POSUDEK

DOKUMENTACE O POSOUZENÍ VLIVŮ NA ŽIVOTNÍ PROSTŘEDÍ

POLYFUNKČNÍ DOMY – CENTRUM LUŽINY
PRAHA 13

PROSINEC 2016

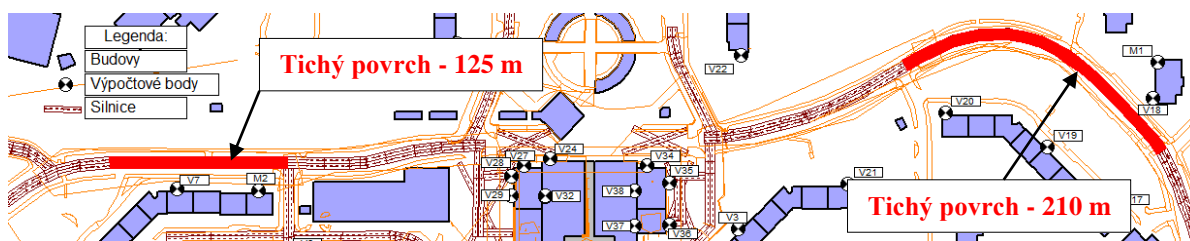
Tichý povrch byl navržen ve variantě Návrh 2016 o délce 125 m v okolí výpočtových bodů V7 a M2 a o délce 210 m v okolí výpočtových bodů V17, V18 a V20 (viz následující obrázek).

Díky realizaci tichého povrchu bude zajištěno, že ve výpočtových bodech, kde dochází u chráněných staveb k překročení hygienického limitu pro silnice III. třídy a účelové komunikace i bez realizace navrženého záměru, dojde nejen k eliminaci nárůstu $L_{Aeq,T}$ souvisejícího s realizací záměru, ale navíc dojde v těchto bodech k celkovému snížení hlučnosti $L_{Aeq,T}$ z provozu obslužné dopravy záměru při porovnání se stavem bez záměru.
